Aggiornamento Elaborato 2 del PAI Po
Aggiornamento Mappe aree allagabili del PGRA

Scheda di sintesi

Comune: Novate Mezzola

Località: Monte Avedée/ loc. Foppa-Chiosi

Carta PAI dell'area di frana vigente (a sinistra) e proposta (a destra). L'area di frana attiva (Fa) proposta si sovrappone per piccole porzioni all'area del conoide Cn (area di conoide non recentemente attivatosi o completamente protetta)

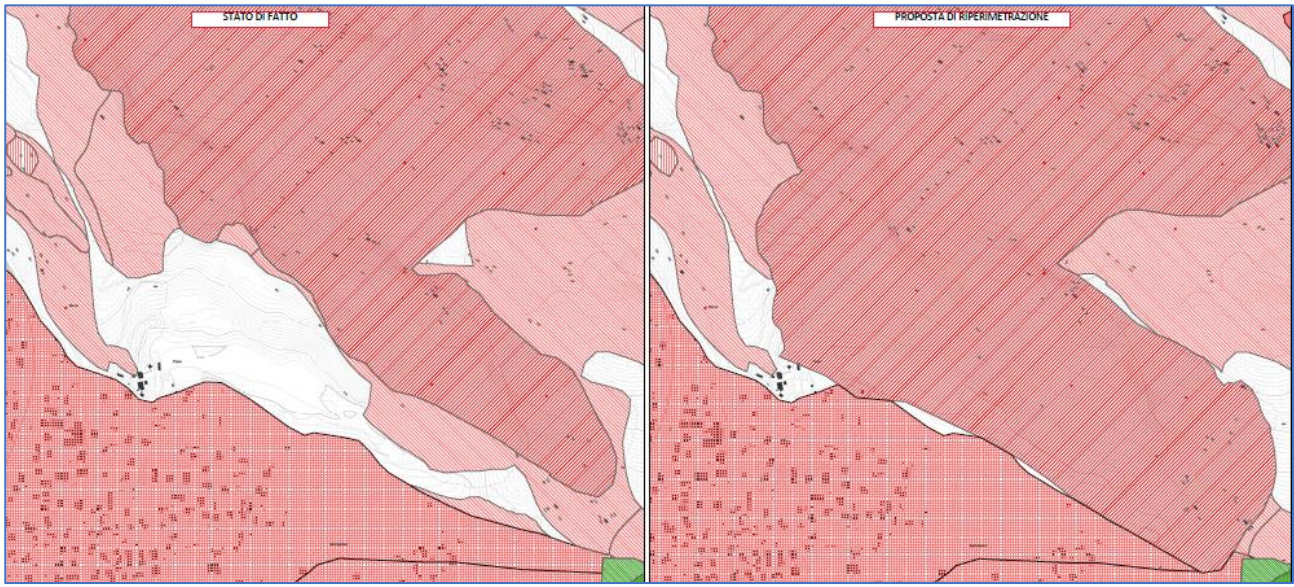
La proposta di modifica consiste nell'ampliamento di un'area di frana attiva (Fa) in loc. Foppa-Chiosi, a seguito di eventi di crollo avvenuti nel 2018 (ottobre), nel 2019 (aprile, agosto), 2020 (giugno, ottobre), 2021 (22 gennaio, 8 febbraio, 20 febbraio, marzo, 25 luglio, 4 agosto), 2022. I crolli hanno interessato la parete rocciosa (oggetto in passato di ambito estrattivo di granito di san Fedelino) e hanno talvolta coinvolto, direttamente o indirettamente (per proiezione di frammenti) le abitazioni ad essa più prossime.

Tali delimitazioni vengono utilizzate per la formulazione della proposta di ripermetrazione dell'area di frana attiva che viene fatta coincidere con l'area potenzialmente interessata da caduta massi; l'area potenzialmente interessata da proiezione di frammenti viene invece classificata in termini di fattibilità geologica ma non inserita nel quadro del dissesto P.AI.

L'ampliamento dell'area di frana attiva (Fa) proposta si sovrappone, per piccole porzioni, all'area del conoide Cn (area di conoide non recentemente attivatosi o completamente protetta) in quanto si tratta di due fenomeni diversi che interessano gli stessi territori.

La proposta di modifica s'inserisce nell'aggiornamento generale della componente geologica, idrogeologica e sismica (2022) del PGT, comprensivo dell'adeguamento al P.G.R.A..

La proposta è stata condivisa dalla Regione in quanto ritenuta adeguatamente supportata dagli studi di approfondimento, redatti in coerenza con quanto previsto dai criteri attuativi dell'art. 57 della LR 12/2005.
